INFORME DE HITO DE CONTROL
Nº 025-2025-OCI/5347-SCC

**“MEJORAMIENTO DEL SERVICIO DE EDUCACIÓN SUPERIOR
TECNOLÓGICA DEL I.E.S.T.P. LUIS E. VALCÁRCEL, DISTRITO
DE ILO, PROVINCIA DE ILO Y DEPARTAMENTO DE
MOQUEGUA”**

**HITO DE CONTROL N.º 2 – EJECUCIÓN DE LA OBRA AL MES
DE ABRIL DE 2025**

Imagen n.º 34
Diagrama de momentos en la losa aligerada del sector F3 del bloque F

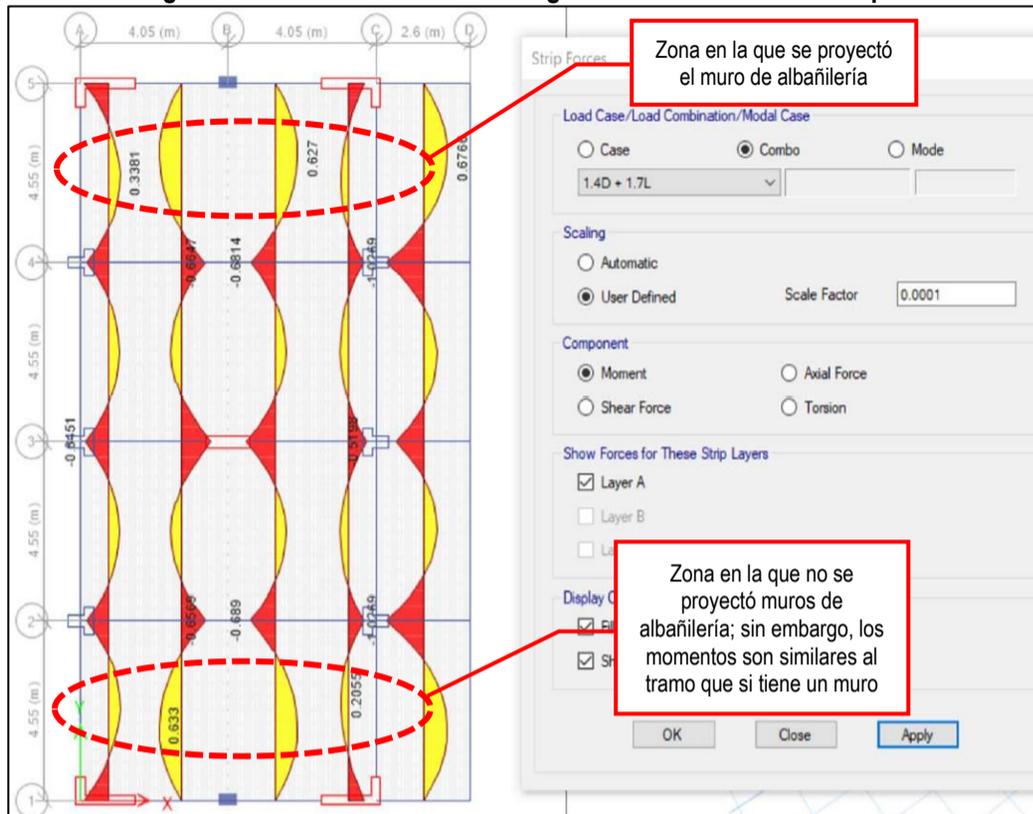
Esta omisión reviste especial relevancia desde el punto de vista estructural, dado que dicho muro genera una carga concentrada entre los ejes 5 y 6, tramo A-C, que no se encuentra uniformemente distribuida sobre la losa aligerada o las vigas secundarias de entrepiso. En consecuencia, dicha carga debió haber sido incorporada al modelo estructural como una carga distribuida lineal sobre la losa aligerada o como una carga puntual sobre las viguetas correspondientes al tramo entre los ejes 5 y 6, con el fin de reflejar adecuadamente su efecto en el análisis estructural y en el diseño de las viguetas para la losa aligerada; sin embargo, de acuerdo con el diagrama de momentos correspondiente para la losa aligerada que se incluye en la memoria de cálculo del sector F3 del bloque F, no se advierte el efecto de la carga que transmite este muro en la losa aligerada (tramo entre los ejes 5 y 6), según se aprecia en la siguiente imagen.

Modificación en el plano de cimentaciones del bloque E2

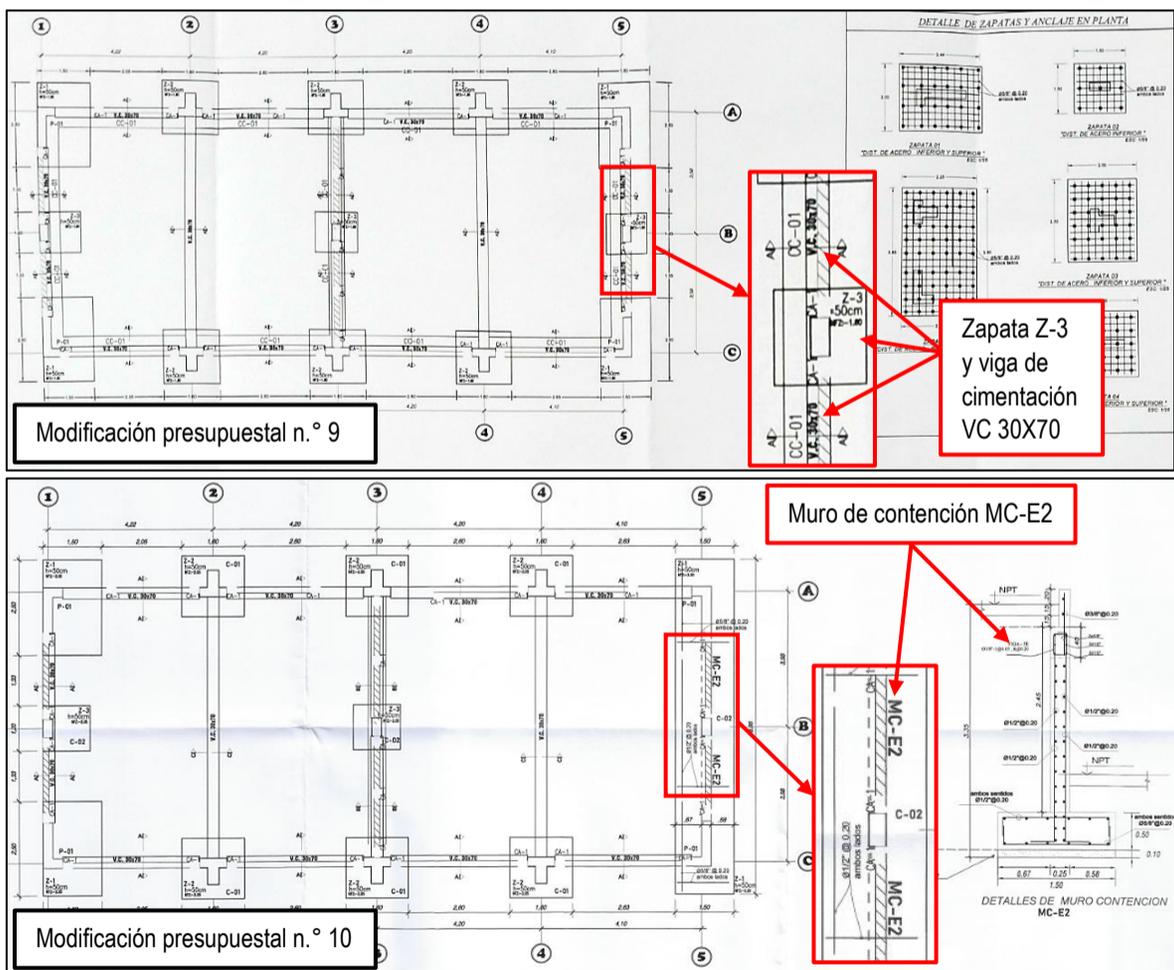
Las modificaciones que ha advertido la comisión de control, las mismas que se detallan a continuación, se efectúan con la finalidad que puedan ser analizadas y revisadas por personal técnico de la Entidad, de manera que se efectuar las acciones necesarias a la brevedad posible y no se genere mayores gastos y retrasos debido a la mayoría de bloques están en construcción de elementos estructurales y muros de albañilería, a excepción de los bloques E y F que se encuentra en la etapa de revoques, enlucidos y molduras (tarrajeos); no obstante, aún es posible realizar las acciones correctivas en vista que aún está pendiente la ejecución de la mayor parte de las actividades de acabados como pintura, carpintería de madera, pisos, entre otros.

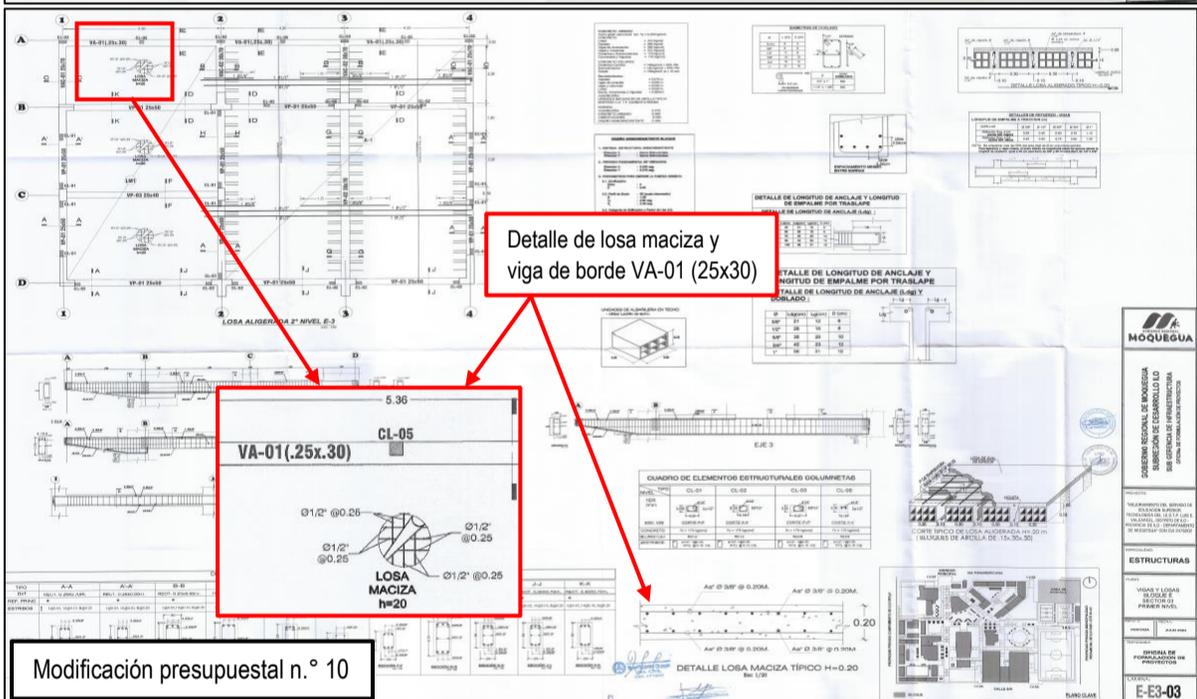
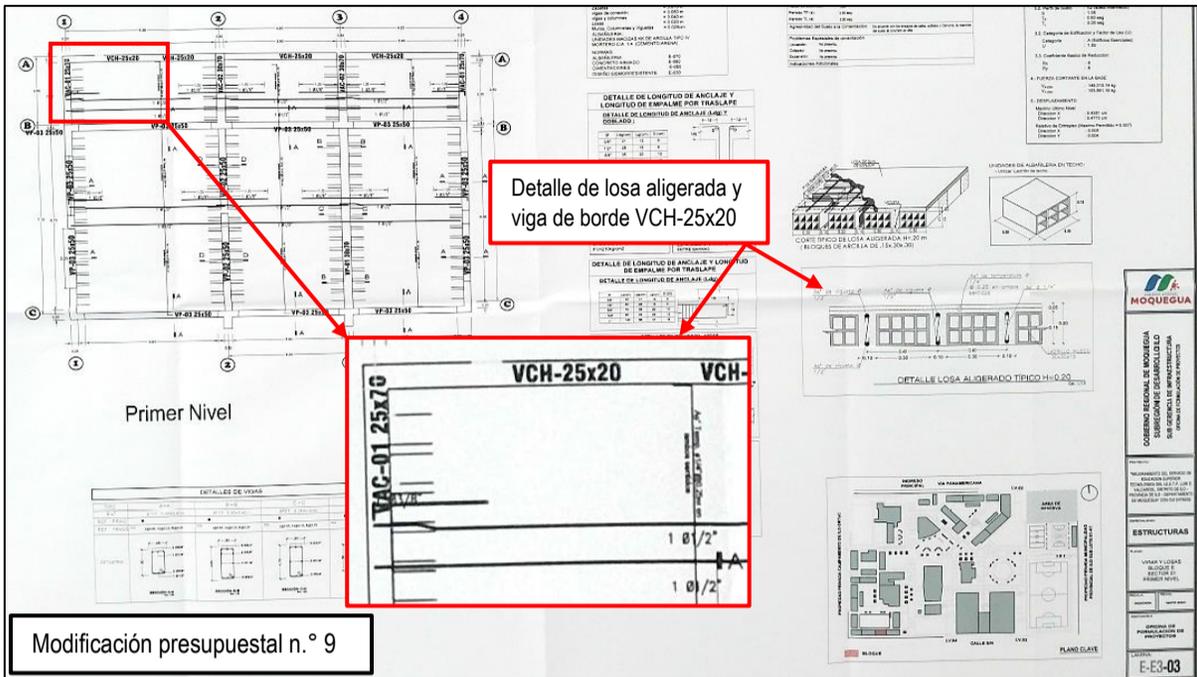
Así también, en el caso del bloque E4, también se advierte la misma modificación respecto a la viga del eje A (borde de voladizo), la cual según los planos E-E4-03 y E-E4-04 del expediente técnico de la modificación n.º 09 tiene una sección de 25x20 cm; sin embargo, según los planos E-E4-03 y E-E4-04 del expediente técnico de la modificación n.º 10 tiene una sección de 25x30 cm, aunado al hecho que en la memoria de cálculo de estructuras tampoco se encontró el cálculo estructural del bloque E4, por tanto, no se puede tener conocimiento si esta viga fue considerada con una sección de 25x20 cm o una sección de 25x30 cm para el modelamiento y posterior cálculo de la estructura.

Modificación en los planos de cimentaciones y planos de las losas aligeradas del primer y segundo nivel del bloque E5

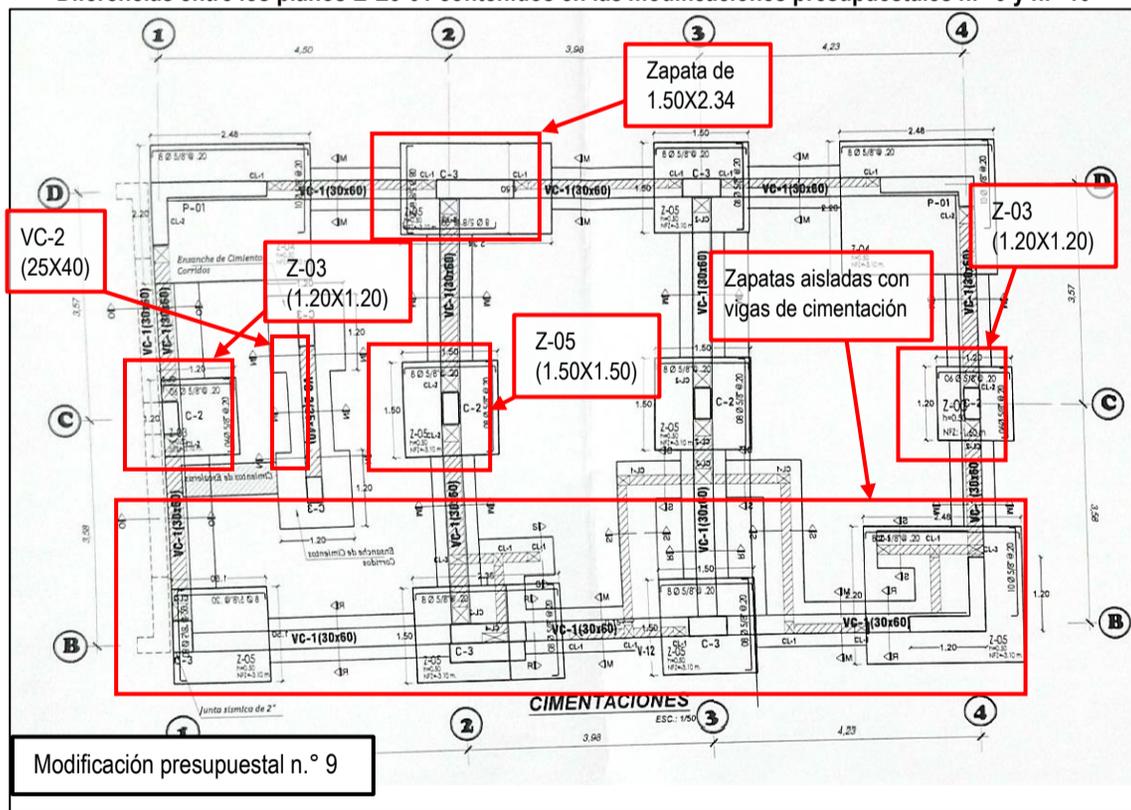
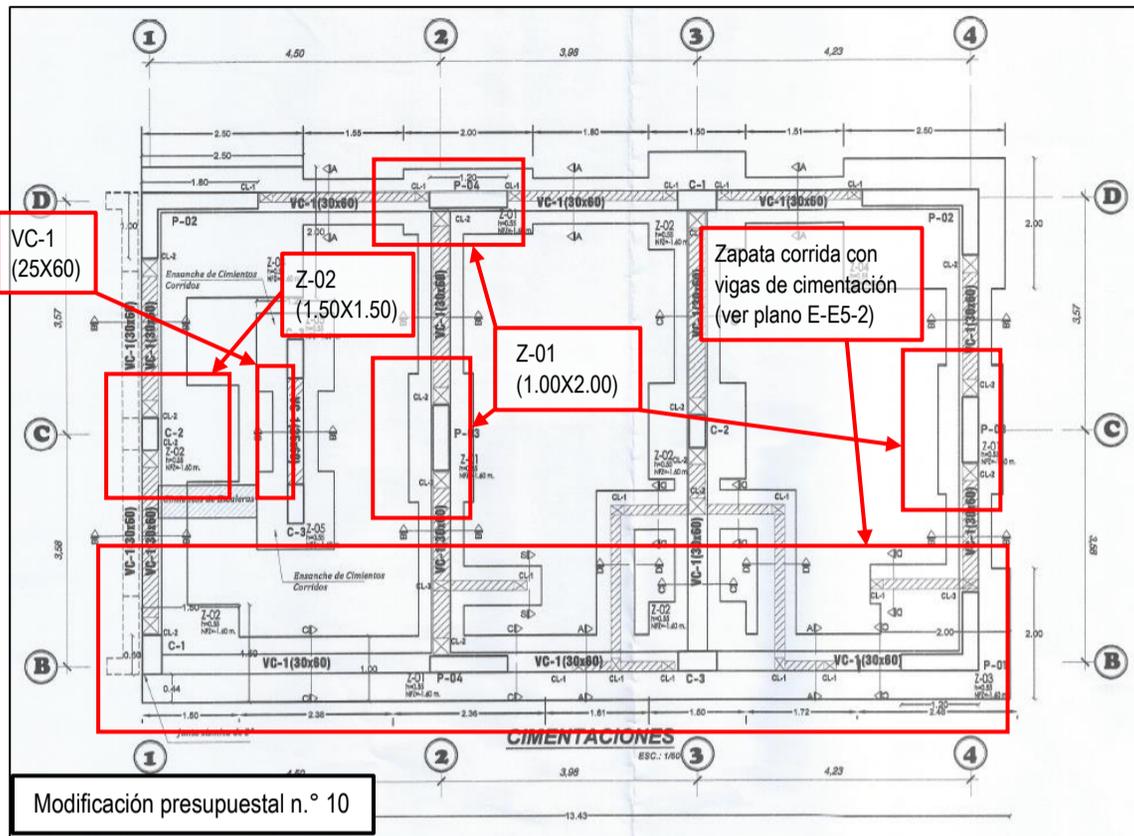
De acuerdo con el plano E-E5-01, contenido en el tomo VI del expediente técnico de la modificación n.º 09, se advierte que en el eje B, tramo 1-4, consideraron una viga de cimentación tipo VC-1 de sección 30x60 cm; sin embargo, según el plano E-E5-01 contenido en el tomo XVIII del expediente técnico de la modificación n.º 10, se advierte que en el eje B, tramo 1-4, consideraron una zapata corrida de 1,00 m de ancho junto con la viga de cimentación tipo VC-1 de sección 30x60 cm; no obstante, no existe detalle en los planos de cimentación del bloque E3 donde se indique cual es el peralte de esta zapata corrida.
